Ref.: Expediente N° 1341/2003, "Fiscal N° 2 s/
Req. de Instrucción en relación denuncia de
Zanutigh Ana Isabel y otros..".

Nos dirigimos a Ud. a efectos de elevarle a su consideración las respuestas a los
requerimientos de aclaraciones efectuados por el representante del actor Civil, referidas al
informe pericial oportunamente entregado.

Desde esta parte civil en los autos caratulados: "FISCAL N° 2 s/REQUISITORIA DE INSTRUCCIÓN EN RELACION A DENUNCIA DE ZANUTIGH, ANA ISABEL; TEMPORETTI, MARIA CRISTINA; DE OLAZÁBAL, EMILIANO" (Expte. N° 1341/03), de trámite ante el Juzgado Penal de Instrucción de la 7ma. Nominación de la ciudad de Santa Fe y de acuerdo a lo conversado con el Sr. Juez el día martes 30 de agosto de 2005, les solicitamos nos aclaren las siguientes cuestiones:

Figura 1. Reproducción parcial de la figura 34c, “muro de empalme del cierre provisorio de la defensa”, incluida en la documentación del MOSP (1994).

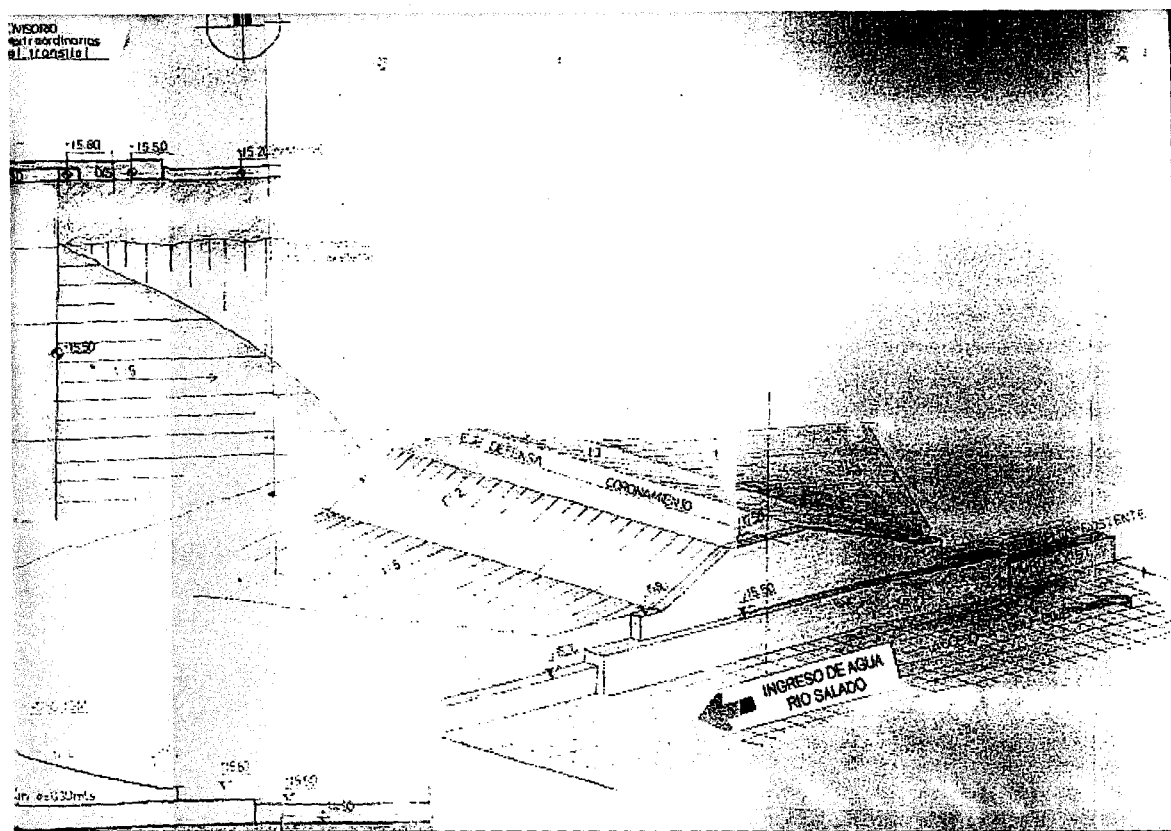
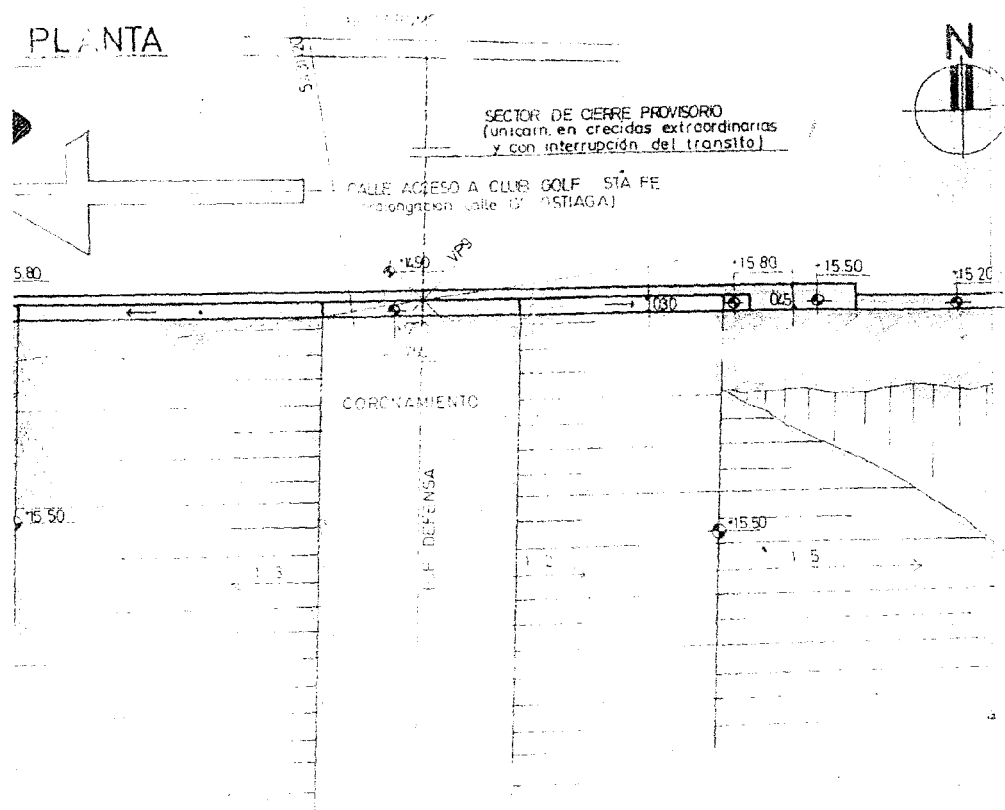
1. a) En numerosas oportunidades (páginas 16 y 23 del resumen ejecutivo, página 8 respuestas al Sr. Fiscal y página 31 en respuestas al Sr. Juez, página 19 Anexo II, página 17 Anexo XI, entre otros) menciona que: "*según informes antecedentes calle Gorostiaga frente al cierre tiene cota 15 m*".

Se requiere que se especifique cuáles son dichos informes antecedentes, especificando el nombre concreto con que figuran en los Anexos XIII y/o XIV.

Con relación a la cota mínima de desborde de la calle Gorostiaga debe aclararse que en toda la documentación recopilada para el estudio pericial no se han detectado informes técnicos, documentación gráfica de proyecto o memorias descriptivas que resultaran absolutamente coincidentes y que permitieran establecer, sin lugar a interpretaciones inequívocas, la situación en la que se encontraba dicha arteria y los terrenos circundantes en el momento de la crecida.

En tales circunstancias, se ha efectuado una evaluación integral de la documentación antecedente la que incluyó estudios previos, memorias de proyecto, antecedentes topográficos, publicaciones periodísticas y visitas a campo. De esta evaluación integral se dedujo que la cota de la calle Gorostiaga, al momento de la crecida, no podía presentar los valores indicados en el texto del proyecto ejecutivo del tramo II, donde se precisaba una cota de 16,40 m.

Entre los elementos que fueron ponderados en la pericia para adoptar la cota más probable de calle Gorostiaga en oportunidad de la ocurrencia de la crecida del año 2003 cabe citar, en primer lugar, la figura 34c presentada por el MOSP (1994) en su trabajo: *Av. de Circunvalación Santa Fe. Tramo: Alto Nivel Ruta N° 11 – Av. Blas Parera. 2ª Sección: Autopista AP01 – Av. Blas Parera. Ministerio de Obras, Servicios Públicos y Vivienda. Provincia de Santa Fe, MOSP, DPV, Volumen 2 (Planos)*, reproducida aquí en las Figuras 1 y 2. En la misma se puede observar la asignación de la cota de terreno natural igual a 14,90 m en proximidades de la obra, como también la indicación de cota 17,50 m para el coronamiento de la defensa.

CRECIDA 2003
Variación de niveles en la zona del Hipódromo

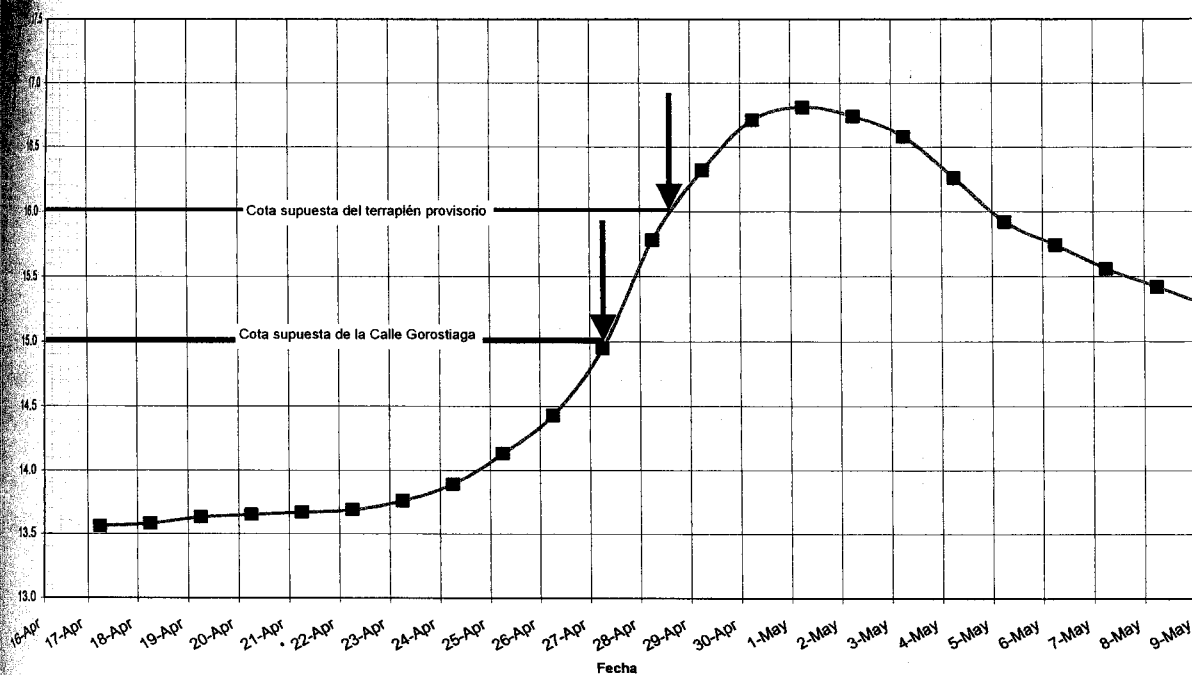
Se solicita se explique por qué se afirma que los volúmenes de ingreso hubieran sido iguales si la obra complementaria se mantenía estable y por lo tanto no se erosionaba el terraplén y el ingreso del agua se producía con un retardo de 24 hs, tal como se afirma en pág. 17 de dicha respuesta.

Al como se ha indicado, no se consideró relevante, durante el desarrollo del informe pericial, analizar la hipótesis de que una obra complementaria, no definida en cuanto a geometría y longitud, hubiera mantenido estable ya que los argumentos antes expuestos determinan que dicha hipótesis estaba bajas probabilidades de ocurrencia. Sí se afirmó, sobre la base de la modelación que durante el período en que resulta factible considerar la estabilidad del terraplén que hubiera producido un retardo en el ingreso de las aguas a la ciudad. En efecto, para esa afirmación, se efectuó la modelación del sistema, analizándose la evolución de la sección de ingreso, cuyos resultados se indican en la siguiente figura:

Al como se observa, en la misma se han comparado los niveles supuestos en la calle Gorostiaga y los niveles supuestos en la altura del terraplén provisorio. Como se aprecia, los niveles líquidos alcanzaron la cota de desborde de la calle Gorostiaga, tal como lo demuestran los antecedentes existentes, en el transcurso del día 27 de abril. En caso de haberse mantenido estable un terraplén provisorio con cota 16 m, con una longitud adecuada que impida el ingreso de las aguas en sectores aguas arriba del hipódromo, el ingreso a la ciudad se hubiera producido durante el transcurso del día 28 de abril.

En caso que se hubiera mantenido estable la obra de cierre provisorio, circunstancia que se consideró poco factible, los caudales de ingreso a la ciudad hubieran resultado del orden de 250 m³/s. Este valor dependería de la longitud del terraplén provisorio, su ubicación definitiva y su cota, todas variables no definidas en el proyecto de la obra.

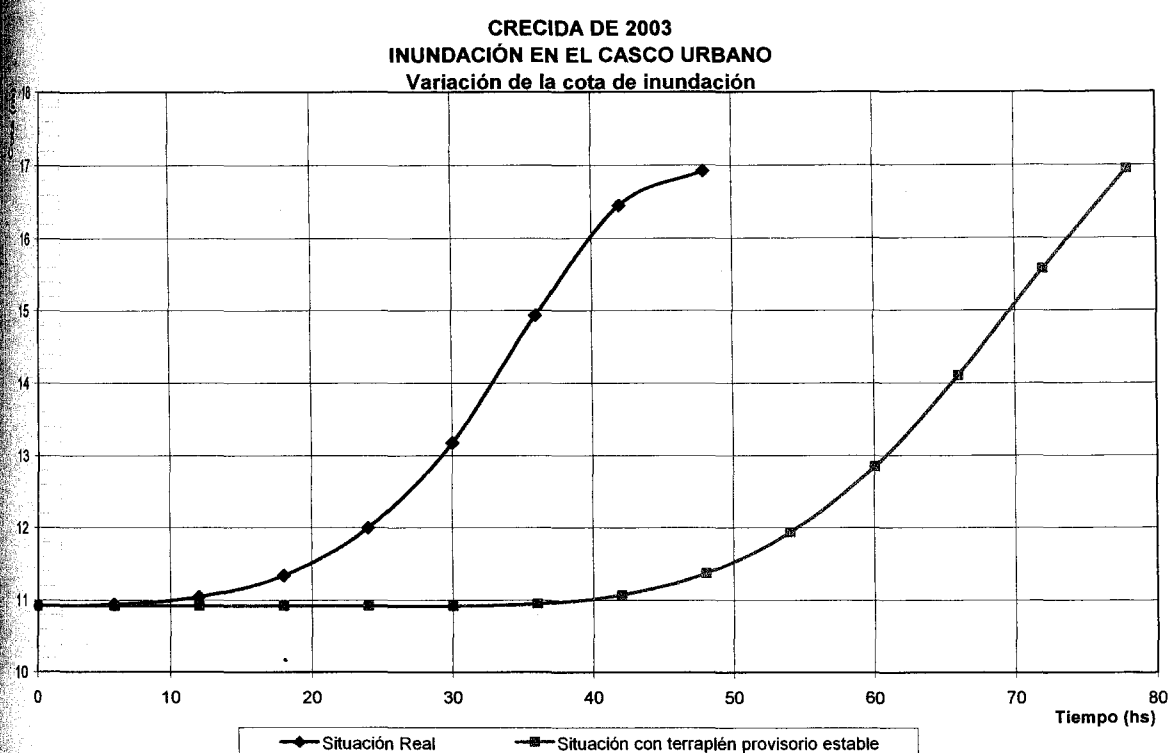
c) No se responde en ninguno de los casos cuantitativamente niveles, volúmenes y áreas inundadas que hubiera habido dentro de la ciudad, en caso de existir la obra de defensa complementaria.

La siguiente figura se muestra la evolución de niveles en ambos casos durante las primeras horas del ingreso de agua a la ciudad:

El origen de la escala de tiempos se ubica en horas de la tarde del día 27 de abril, momento en el cual comenzó a producirse, para la situación real, el efectivo ingreso de las aguas al casco urbano de la ciudad. Del análisis comparativo de ambas curvas se desprende lo siguiente:

- En el caso real el agua comenzó a ingresar a la ciudad durante el transcurso del día 27 de abril, generando un progresivo incremento de los niveles acumulados en el interior del recinto hasta alcanzar valores del orden de los 16,90 m entre el 30 de abril y el 01 de mayo de 2003. Este crecimiento se encontró acotado por la apertura gradual de las brechas que se produjo el día miércoles 30, lo cual impidió, frente al continuo ingreso de excedentes a la ciudad, que los niveles líquidos siguieran incrementándose.

- Para la situación hipotética en que se hubiera alcanzado a materializar un terraplén provisorio en cota 16 m, y bajo la hipótesis de que el mismo se hubiera mantenido estable durante todo el evento, el agua igualmente hubiera ingresado a la ciudad con caudales sensiblemente menores. Este ingreso se hubiera retardado en aproximadamente 24 hs a 30 hs, habiéndose producido el ingreso durante el transcurso del día 28 de abril.

- Si bien, tal como se dijo anteriormente, los caudales máximos ingresados se hubieran reducido hasta valores cercanos a los 250 m³/s, éstos hubieran sido igualmente suficientes como para producir el llenado del recinto interior al terraplén de defensa, alcanzándose finalmente valores similares a los obtenidos en la situación real, a pesar del retardo en la generación de los máximos niveles de inundación que se hubieran alcanzado unas 30 hs después de lo efectivamente ocurrido.

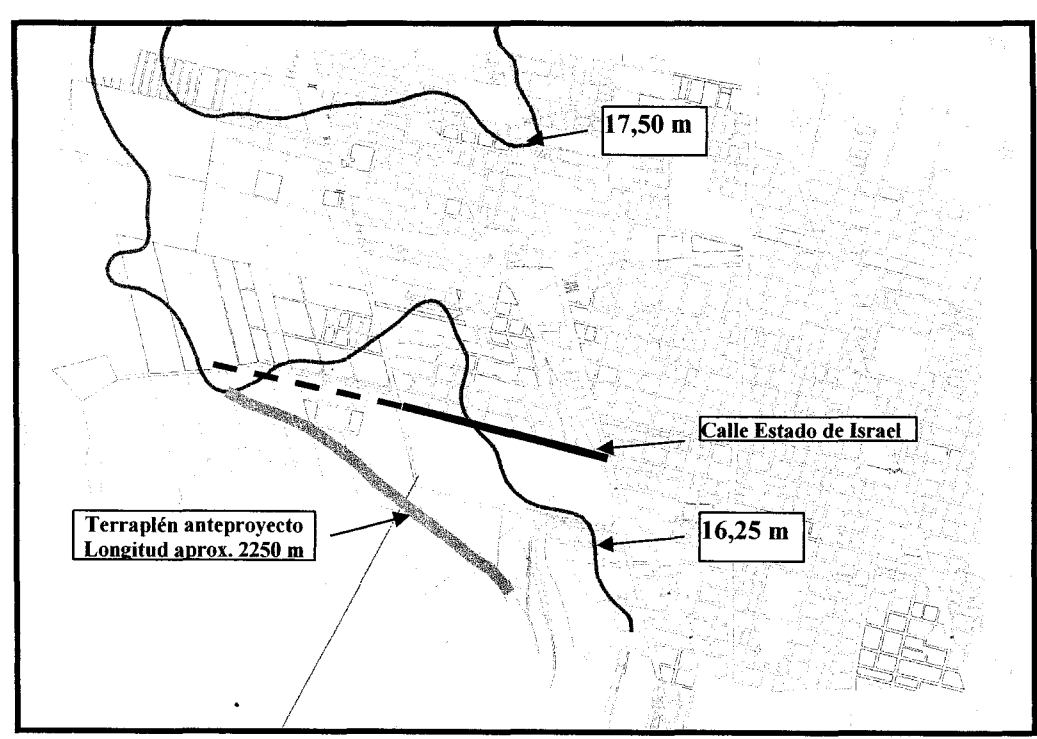
4. Al decir, en página 35 de las respuestas al Sr. Juez: *“el tramo III constaba sólo con un anteproyecto al cual no se pudo tener acceso durante el desarrollo del presente trabajo pericial”*, ¿se está afirmando que en ninguna repartición pública o privada encontraron este informe?, y en tal caso, ¿qué valores adoptaron como hipótesis para poder realizar las afirmaciones correspondientes?.

Durante todo el desarrollo de elaboración del informe pericial, principalmente durante la extensa etapa de búsqueda de antecedentes específicos, se consultaron todas las reparticiones públicas, tanto nacionales, provinciales como municipales. En dicho proceso de búsqueda no fue posible contar con una copia que permitiera certificar cuál era efectivamente la traza de la obra prevista como anteproyecto, en forma previa a la crecida del año 2003.

Se encontraron referencias específicas en el informe de proyecto definitivo, a partir de las cuales pudo deducirse que la traza de esta obra desde la zona del Hipódromo en la sección de terminación del tramo II. También sobre la base de esta referencia pudo inferirse que la cota prevista en este anteproyecto fue de 17,75 m y una longitud del orden de los 2250 m. No contándose con la traza efectivamente prevista en el anteproyecto, se consideró que la misma seguía, en forma aproximada, la traza del proyecto definitivo, empalmando el tramo II en su sección final a la altura de la calle Gorostiaga, hasta completar una longitud como la indicada anteriormente hasta la prolongación de la calle Estado de Israel. En la siguiente figura se indica el esquema de obra adoptado durante la elaboración del estudio hidráulico realizado:

Al como se observa en el esquema anterior, se han indicado las curvas de nivel características de la zona de emplazamiento del terraplén en el entorno del hipódromo. Se observa que en la extensión indicada y con la traza asumida, no se produce un cierre completo del anillo de defensa, encontrándose los niveles de terreno elevados más alejados de la zona de emplazamiento considerada. Podría considerarse un cierre hasta el terraplén del ferrocarril que pasa adyacente al hipódromo, con longitudes de obra mayores a la indicada.

RIO SALADO - CRECIDA 2003
Escenario: Tramo III Proyecto Definitivo

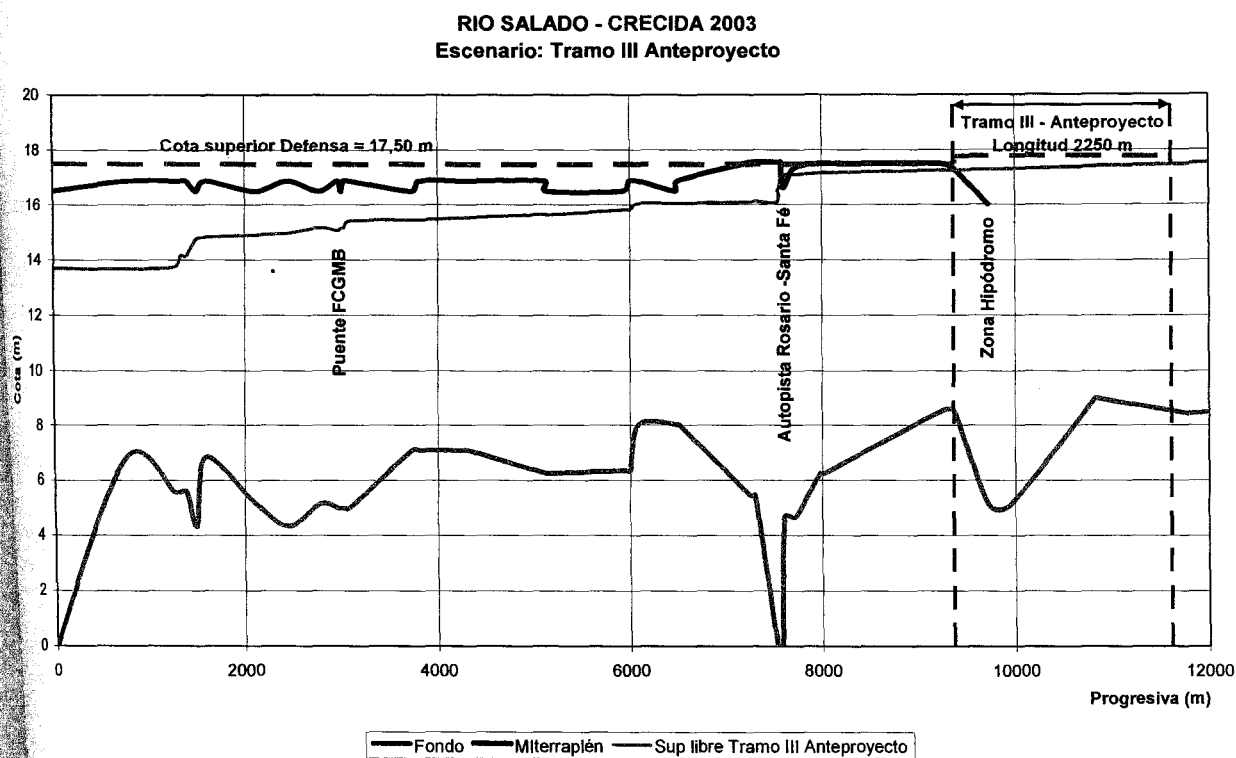
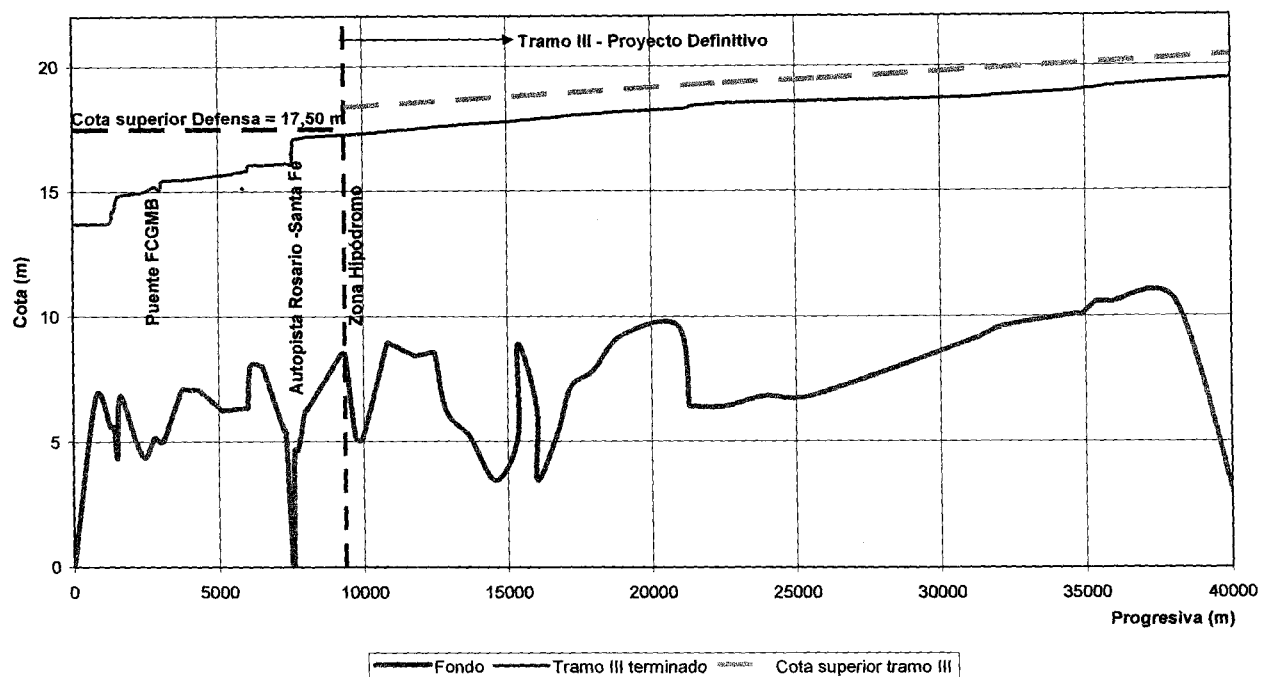
5. Se solicita se informe sobre las características geométricas del terraplén, en particular cotas, trazas y longitudes adoptadas para el tramo III para la implementación del modelo matemático, con los correspondientes perfiles completos (similares a la figura 4.9 y 4.10 Anexo XI, que sólo llegan a la zona de hipódromo) con cotas de coronamiento y cotas del pelo de agua resultantes de ambas simulaciones, en las siguientes dos situaciones:

Ni en Anexo XI, ni en respuesta a la pregunta 13 del Sr Juez, queda claro lo antes solicitado.

La traza del tramo III de defensa, según el proyecto ejecutivo, corresponde al estudio realizado por Incociv en el año 2003 y puede observarse en la documentación de proyecto contenida en dicho informe.

En el caso del anteproyecto, se consideró la cota superior del terraplén, la longitud total según antecedentes de 2250 m y una traza semejante a la adoptada en el proyecto definitivo.

En ambos casos se efectuó la simulación matemática con el modelo elaborado obteniéndose los resultados que se indican en las siguientes figuras:

Según se desprende de los resultados anteriores, en caso que el anteproyecto presente una traza similar a la adoptada en el análisis, no se produciría el cierre completo del anillo de defensa a la cota superior prevista, razón por la cual se consideró que podría haber resultado factible el ingreso de excedentes en el extremo superior del mismo.

Asimismo, se observa que el perfil geométrico considerado en el proyecto definitivo resulta adecuado y permite garantizar un adecuado resguardo para un evento de crecida similar al ocurrido en el año 2003, manteniendo una revancha suficiente. Cabe destacar que se mantuvo en este último caso la cota actual del terraplén de defensa en los tramos I y II. Se ha graficado la geometría de obra y el perfil de la superficie libre hasta la progresiva 40.000 m.
